## Comunicato n.4 del 28/03/2024

Oggetto: **Precisazioni regolamentari Trofeo Easykart 2024**

- **CATEGORIA EASYKART 100 - 125 – SUPPORTI SUPPLEMENTARI SEDILE**

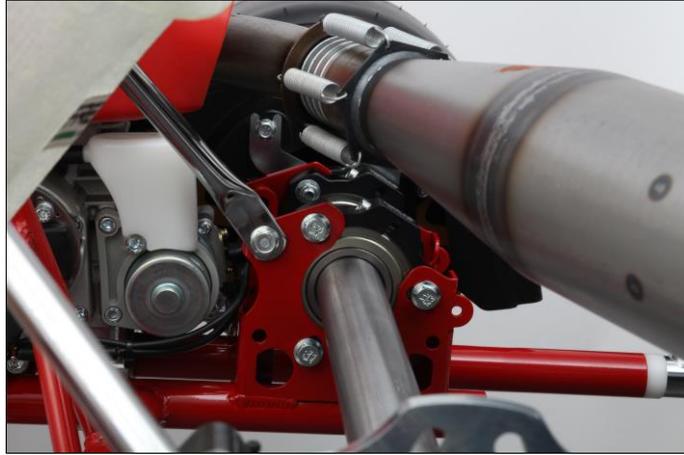
Si precisa che per gli Easykart 100 e 125 che partecipano al Trofeo Easykart 2024 e seguenti dovranno essere equipaggiati di n. 2 supporti supplementari del sedile, originali FREELINE e indipendentemente dalla loro lunghezza, dovranno essere fissati, uno per lato, dalle scatole del supporto cuscinetto al sedile **TRAMITE MINUTERIA FORNITA IN ORIGINE** come segue:

Ancoraggio a sedile

- n. 1 Vite – VSPM6X25
- n. Rosetta svasata M6 – cod. 20.3615.10-LU
- n. 1 Rondella sedile – cod. 20.7145.10
- n. 1 Ranella – RPN-M6
- n. 1 Dado – DEA-M6A

Ancoraggio scatola portacuscini telaio

- n. 1 Vite – VTEM8X45
- n. 1 Ranella – RPN-M8X17X1,5
- n. 1 Dado – DEA-M8A
